改善箇所説明図

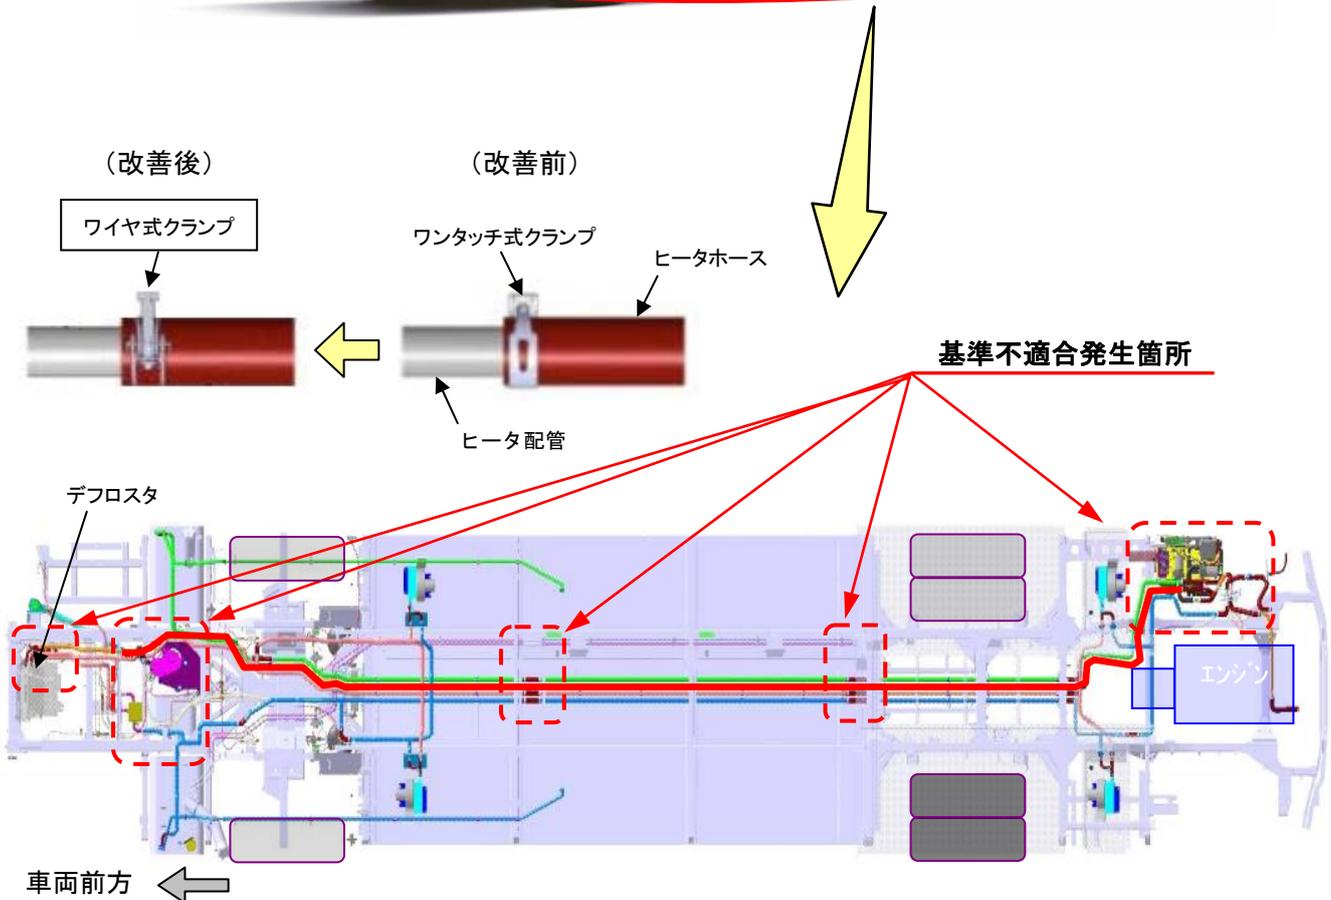
大型バスのヒータホースの強度が不足しているため、水圧によりホース内部の補強糸が切れることがある。そのため、そのままの状態で使用を続けると、ヒータホースが水圧に耐えられず破損して冷却水が漏れ、デフロスタの機能が低下して前面ガラス直前の視野を確保できないおそれがある。

注： は交換部品を示す。

改善措置の内容
全車両、強度が不足している箇所のヒータホースを対策品に交換し、ホースクランプをワンタッチクランプからワイヤ式クランプに交換する。
